DODATEK č. 3

(MJ-SML/0422/2016-3)

**ke Smlouvě o dílo č. MJ-SML/0422/2016 ze dne 18.10.2016
na zhotovení stavby „Regenerace sídliště Jeseník, 9. květen, 1. etapa“**

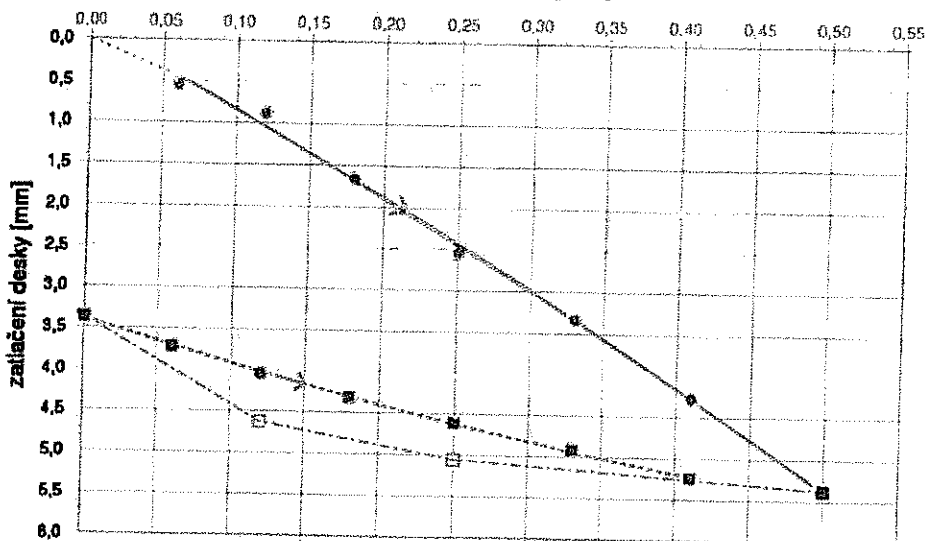
3. Zkoušky prokázaly, že původně plánovaný technologický postup nelze dodržet, když je nezbytné oproti projektu, který předpokládal pouze částečnou výměnu skladeb, provést jeho výměnu kompletně. Obdobně dle vizuálního posouzení výkopů a následně zpracované diagnostiky skladby pod asfaltovým povrchem podklad vozovky ul. Vaškova nevyhovuje pro pouhé položení obrusné vrstvy s částečnou vysprávkou podkladních konstrukcí. Protokoly ze zkoušky únosnosti jsou obsaženy v nedílné příloze č. A) tohoto dodatku.

4. Změna předmětu díla dle tohoto dodatku tak spočívá v nezbytnosti provést kompletní výměnu konstrukcí pod chodníky a kompletní novou konstrukci pod komunikací vozovky ul. Vaškova a bezejmenné odbočky z ulice U Kasáren.
